June 1992

Modulationsproblemer i SAILOR VHF RT2048

Modulation Problems in SAILOR VHF RT2048

SYNTHESIZER (MODULE 3)

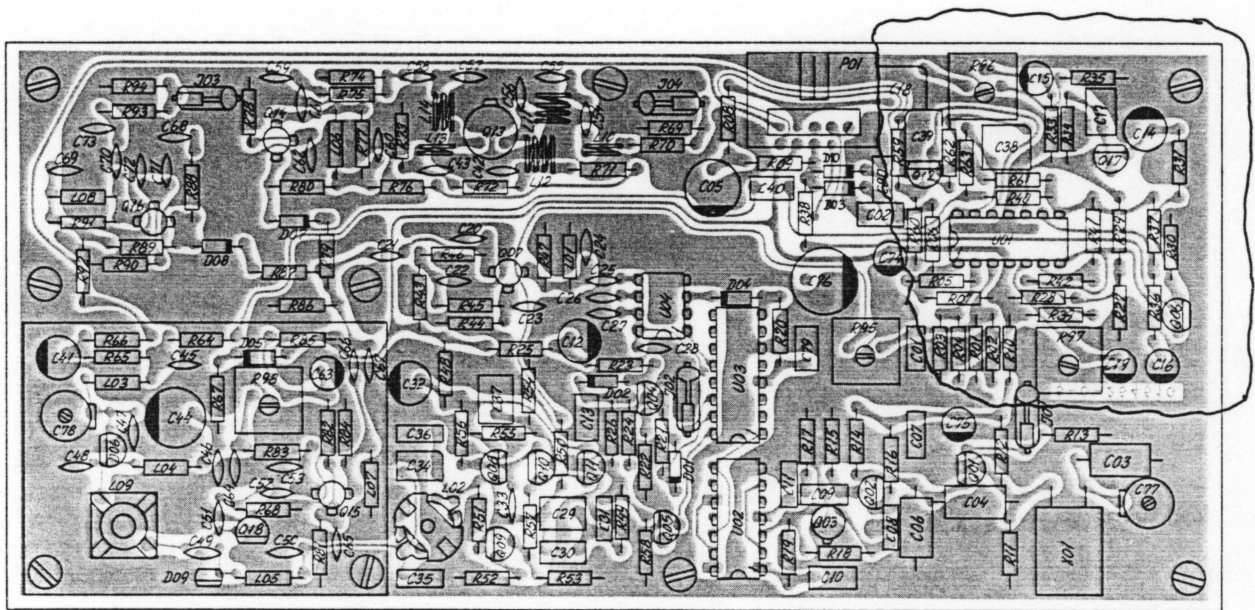
Vi har erfaret, at enkelte af ovennævnte VHF'er kan have periodisk modulationsforvrængning. Årsagen til dette er afledning på printpladen omkring mikrofonforstærkeren på synthesizer unit (module 3).

We have seen that some of the above-mentioned VHF-stations may have periodical modulation distortion. The reason is a leakage between two components on the PCB near the microphone amplifier on the synthesizer unit (module 3).

Problemet afhjælpes ved forsigtigt at rense den del af printet der er vist på vedlagte skitse med destilleret vand, for derefter at lakere den pågældende del af printet.

The problem is solved by carefully cleaning the part of the PCB shown on the enclosed drawing with distilled water, afterwards you must seal the part of the PCB in question.
